Contournement
Est de Rouen
LIAISON A28-A13

Pièce J : Avis de l'autorité environnementale

Avis délibéré de l'Autorité environnementale sur le contournement Est de Rouen - Liaison A28 - A13 (76 et 27)

n°Ae : 2015-98

Figure n° 9 : Périmètres envisagés pour la restriction aux poids lourds en transit. Source étude d'impact.

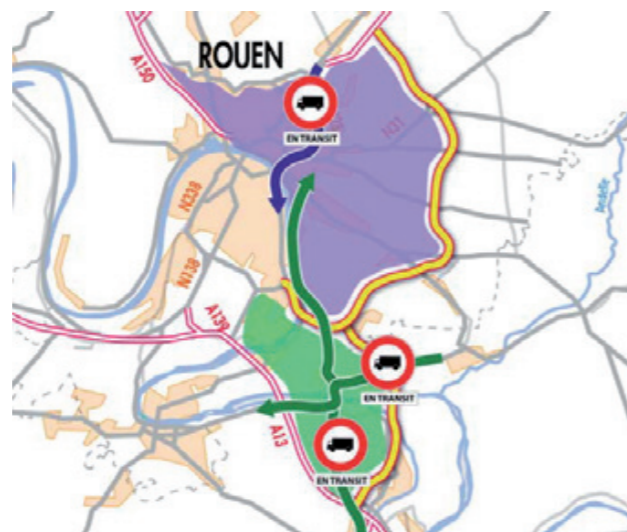
L'Ae relève que ces interdictions jouent un rôle important dans la réussite du projet. En effet :

Il serait donc nécessaire de s'assurer, dès le stade de la présente DUP, que les restrictions de trafic pourront réellement être mises en œuvre. La question du contrôle semble essentielle : puisque la restriction ne s'appliquera pas aux poids lourds effectuant une desserte locale, présents en nombres non négligeables, ceux en transit pourront être tentés de ne pas la respecter, aucun signe extérieur ne les distinguant des premiers. Le dossier devrait donc, selon l'Ae, apporter des éléments démontrant l'efficacité des mesures envisagées pour interdire le transit des poids lourds³⁶.

- à des contrôles par les forces de l'ordre adaptés, notamment à la mise en service de l'infrastructure ;
- à l'aménagement du réseau routier existant qui pourra accompagner la réalisation du projet : jalonnement d'itinéraire, requalification des pénétrantes, etc.

Un premier retour d'expérience local permet d'objectiver la capacité des pouvoirs publics à mettre en œuvre une interdiction poids-lourds : le transit des camions via les quais hauts en centre-ville de Rouen a été interdit. Les observations permettent d'établir que le trafic concerné est tombé d'environ 1800 PL à 200 à 300 PL journaliers. Le taux d'évasion constaté est donc de l'ordre de 15 %.

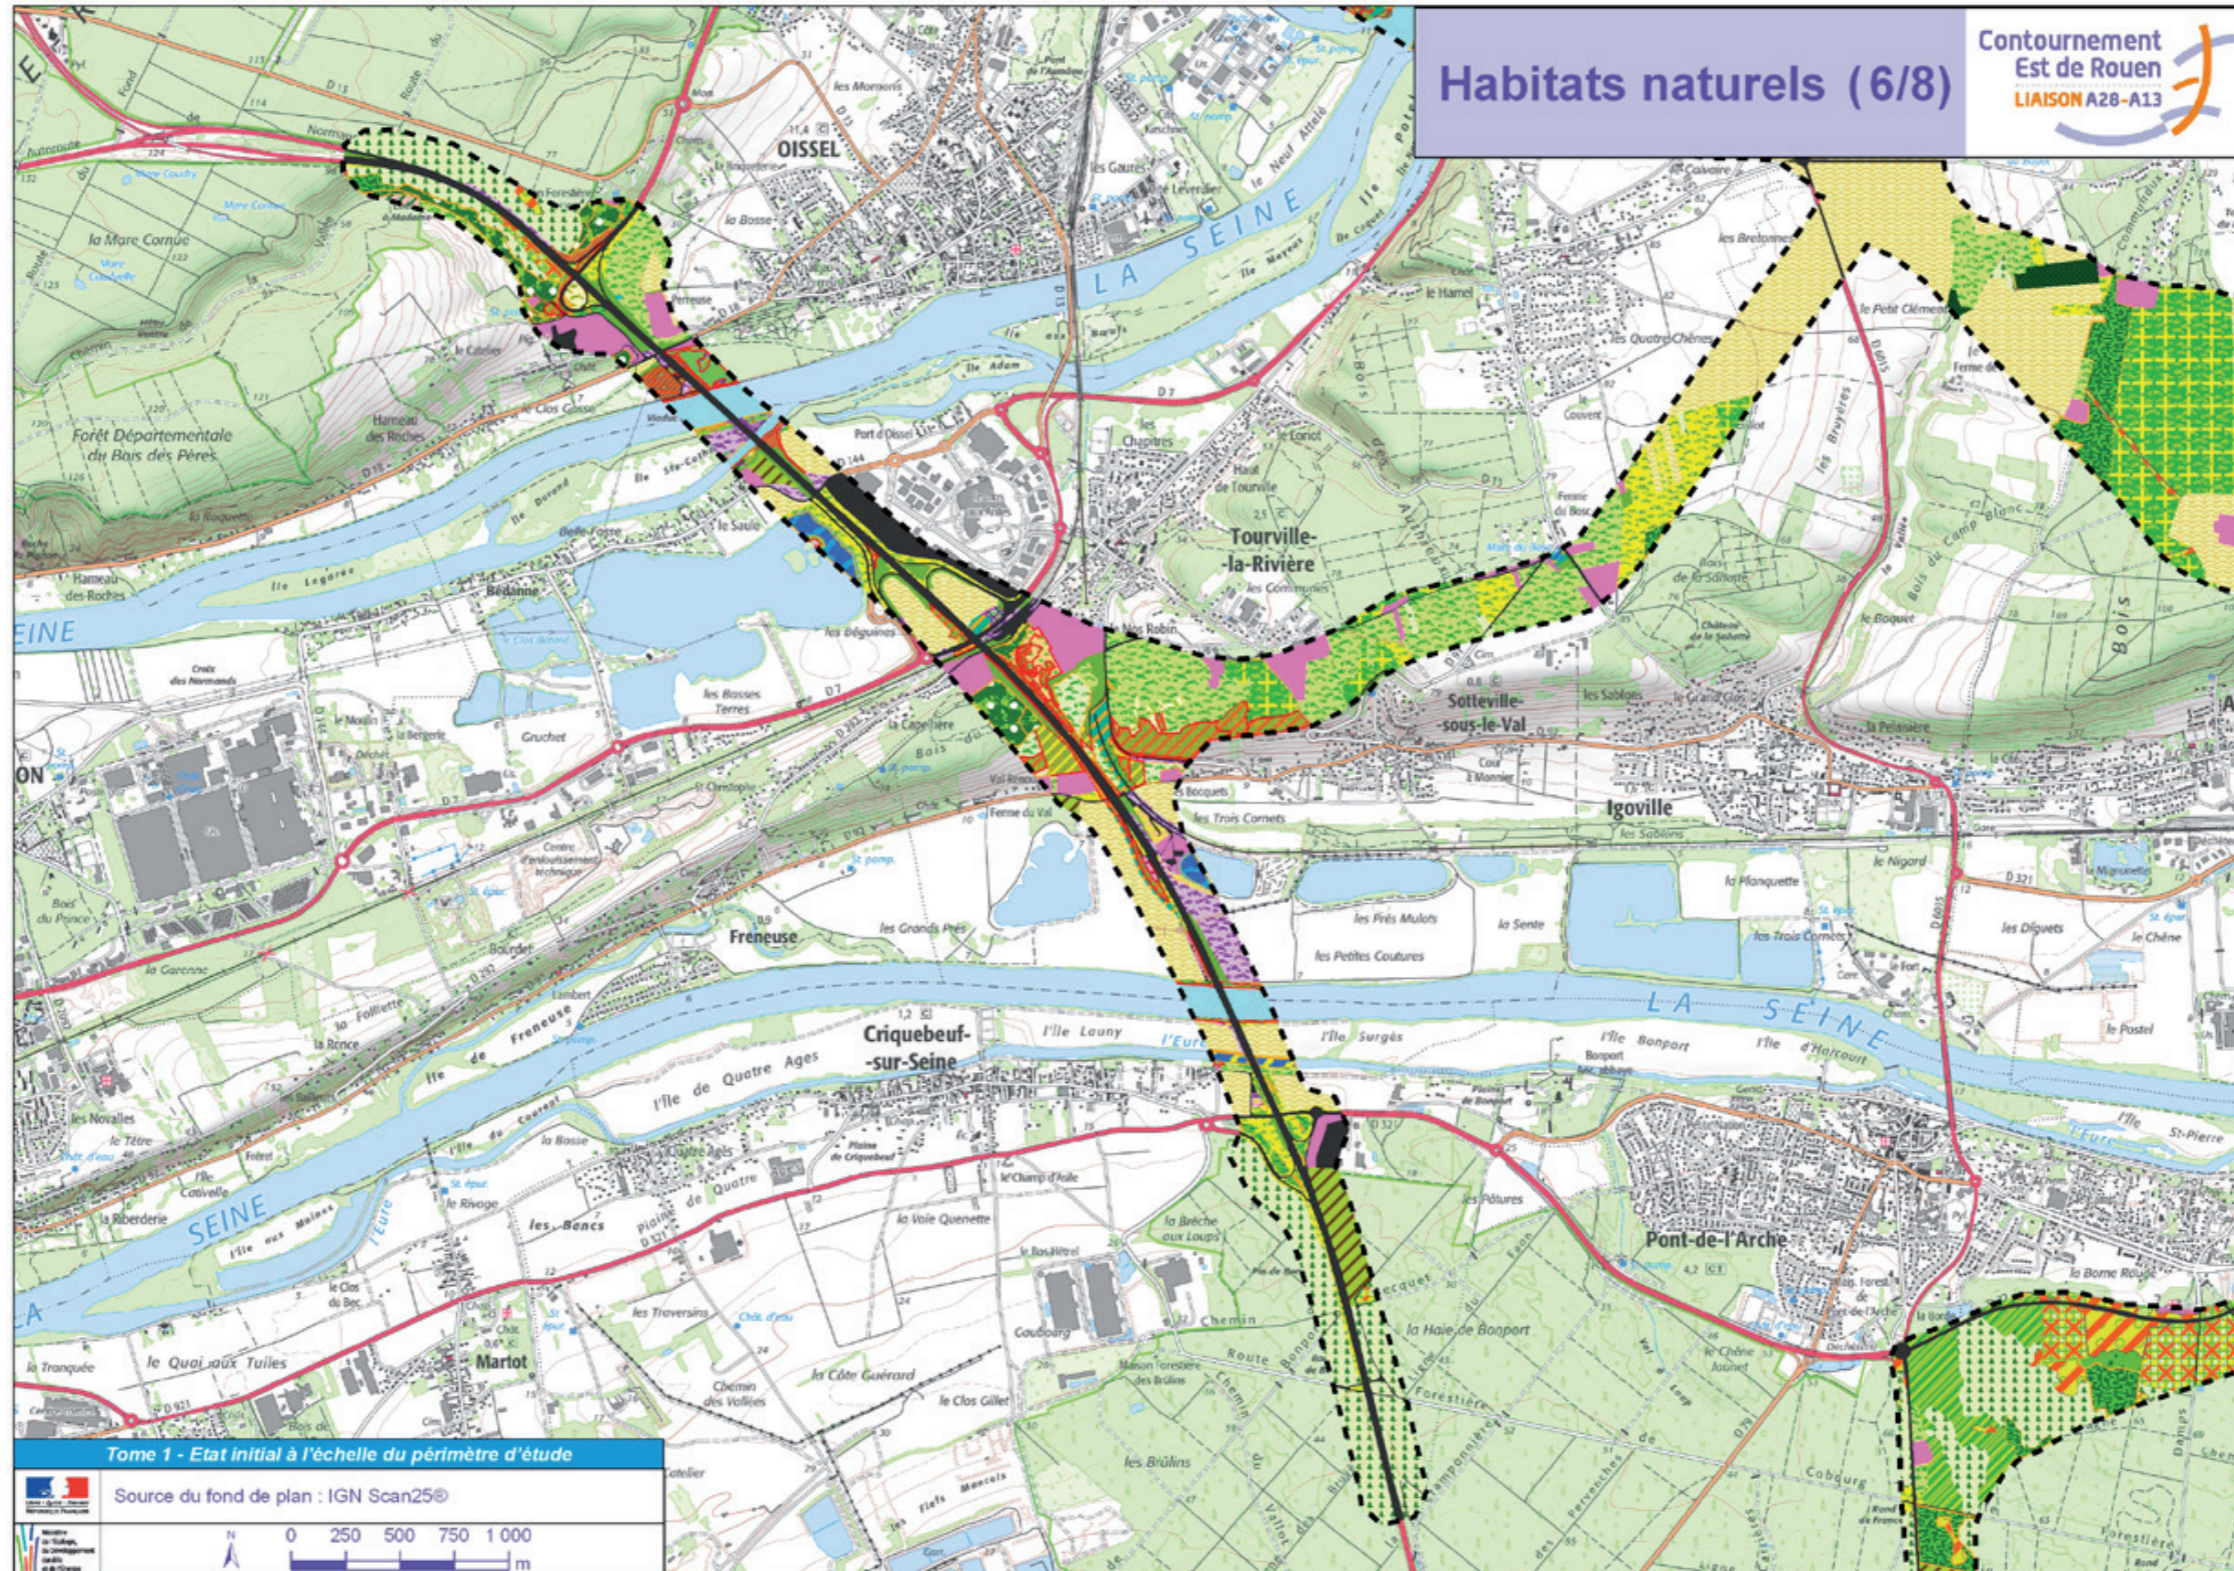
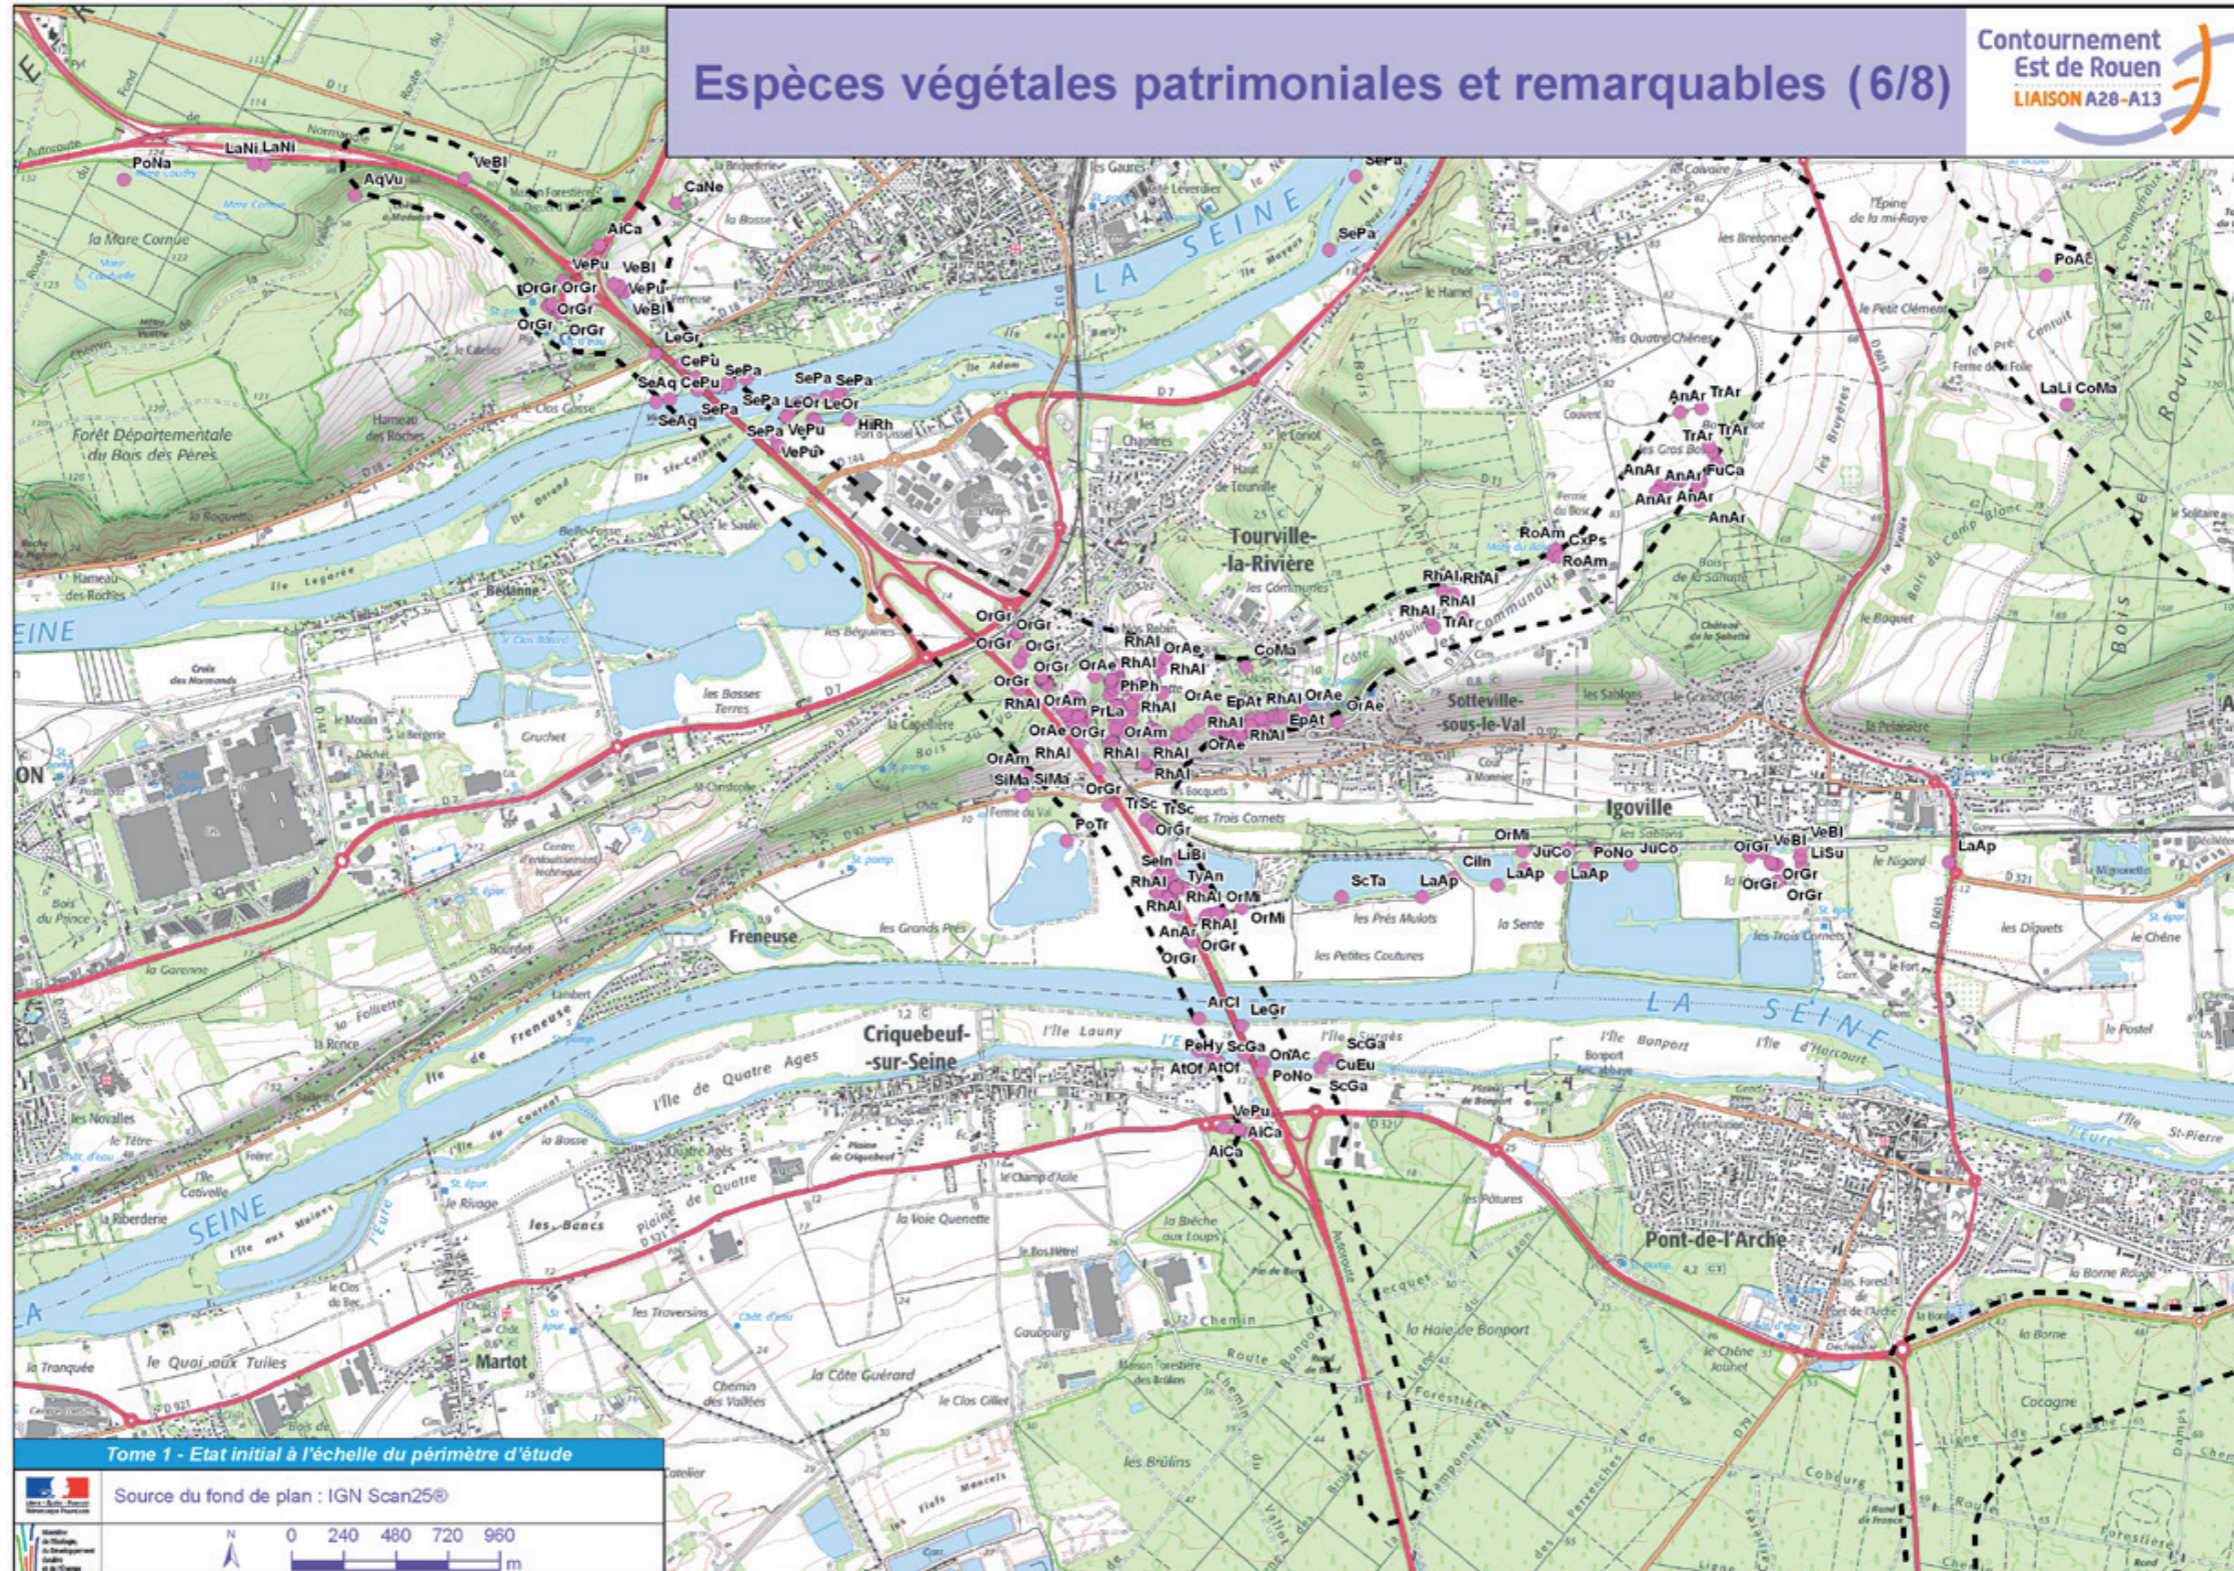
L'Ae recommande par ailleurs de mieux justifier l'abandon des variantes positionnant le raccordement de l'autoroute A13 à Sotteville-sous-le Val, dont l'impact, notamment sur les milieux naturels, aurait été bien plus faible.

- le site Natura 2000 « Iles et berges de la Seine » est composé dans ce secteur de certains habitats naturels communautaires de valeur tels que boisements alluviaux relictuels et vasières à Scirpe, végétations aquatiques des cours d'eau à Potamot nouveaux, Mégaphorbiaies nitrophiles et berges herbacées hygrophile, ... Rappelons que la principale vulnérabilité du site réside dans l'artificialisation et l'aménagement du fleuve et de son contexte.
- deux ZNIEFF de type II au niveau des massifs forestiers et huit ZNIEFF de type I : boisements et milieux humides, rivulaires à forte sensibilité les composent. En particulier, Les Iles Durand et Sainte-Catherine comme Lisle Adam présentent un intérêt patrimonial (espèces et habitats naturels) comme fonctionnel (habitats d'espèce, corridors et zones d'interface entre espaces naturels) avéré.

Ces zonages réglementaires et d'inventaire rappellent l'importance patrimoniale des milieux naturels présents sur « SSV » d'une part et d'autre part leur rôle dans un écosystème fonctionnel fragile sensible à l'urbanisation et aux aménagements déjà fortement présents dans une échelle plus globale.

Les relevés d'espèces confirment également le caractère exceptionnel du raccordement via SSV : neuf espèces végétales menacées d'extinction régionalement ont été identifiées au droit du fuseau, de nombreuses espèces d'orthoptères et lépidoptères, amphibiens, oiseaux ... Ces espèces sont liées aux milieux caractéristiques de la vallée de Seine et de sa diversité de milieux : des pelouses calcicoles en déclin à l'échelle régionale représentant 2 % de ce fuseau, aux prairies pâturées et prairies de fauche (en régression également) et boisements diversifiés (acidophiles à neutroclines, ...).

Les variantes se raccordant à l'A13 via SSV concentrent donc de nombreux enjeux liés aux milieux naturels, qu'ils soient liés au patrimoine local, régional voire européen ou liés à la fonctionnalité écosystémique locale des Boucles de Seine, de par la diversité et la complémentarité des habitats et espèces qui l'occupent. Les cartes de l'atlas cartographique (tome 3 de la pièce E – étude d'impact), rappelées ci-après, illustrent cette richesse.
